女川原子力発電所2号炉
使用済燃料プールへの重量物落下について
(審査会合での指摘事項に対する回答)

平成31年3月
東北電力株式会社

【審査会合における指摘事項】

原子炉建屋原子炉棟屋根トラスの概要

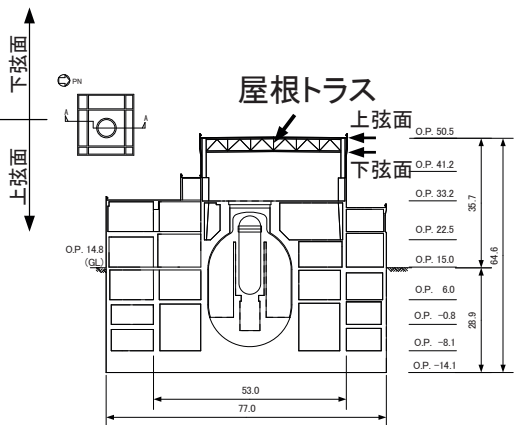
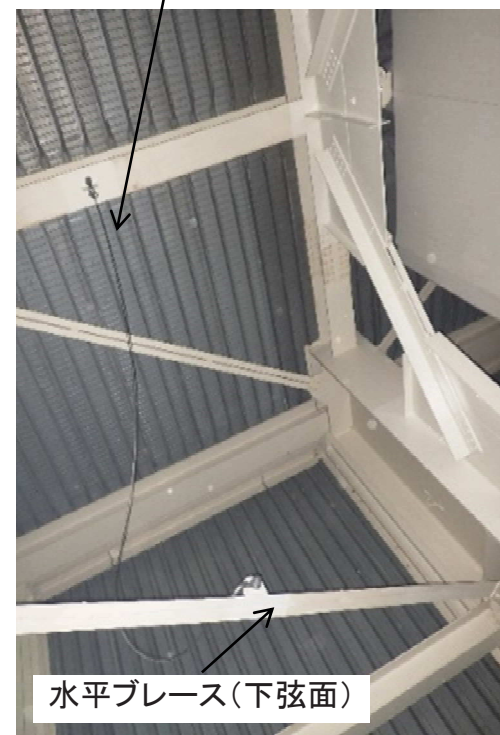
- ① 水平ブレースの落下防止ワイヤーを用いる落下防止対策の他の関連条文への影響を網羅的に抽出した上で、基準要求に対する対応方針について整理して提示すること
- ② 水平ブレースの落下防止ワイヤーを用いる落下防止対策について、耐震性確保による落下防止対策、設備構造上の落下防止対策及び運用状況による落下防止対策を行うとする追加要求事項に対する適合方針との整合性を整理して提示すること

- 屋根トラスの水平ブレースの落下防止対策は平成25年度に設計したものであり、当時の耐震評価において、水平ブレースの塑性変形が大きいことを踏まえて、落下防止対策を実施した
- 落下防止対策は十分な強度を確保しており、設置許可基準規則第16条の基準適合としては、落下防止対策も含めて、「耐震性確保による落下防止対策」として扱うこととしていた

- 原子炉建屋原子炉棟の屋根を支持する屋根トラスにおける使用済燃料プールへの重量物落下に対する設計方針について、ワイヤによる落下防止対策を見直し、基準地震動に対して必要な構造強度を有する設計とする
- 原子炉建屋原子炉棟の屋根トラスにおける使用済燃料プールへの重量物落下防止の設計方針は以下のとおりとする

原子炉建屋原子炉棟の屋根を支持する屋根トラスは、基準地震動に対する発生応力が終局耐力を超えず、使用済燃料プールへ落下しない設計とする

- 設置許可基準規則第16条の基準適合として、水平ブレースの落下防止対策に期待する場合には「設備構造上の落下防止対策」として扱う必要があると判断
- その場合には落下防止対策に対して、安全対策（燃料交換機や原子炉建屋クレーンで実施しているワイヤーロープの2重化やフェイルセーフ機構等）が必要であるが、水平ブレースが使用済燃料プールの直上に設置していることも踏まえて、落下防止対策に期待せず、耐震性を確保するように設計方針を見直した

- 原子炉建屋原子炉棟の屋根トラスは、**基準地震動に対する発生応力が終局耐力を超えず**、使用済燃料プールへ落下しない設計とする
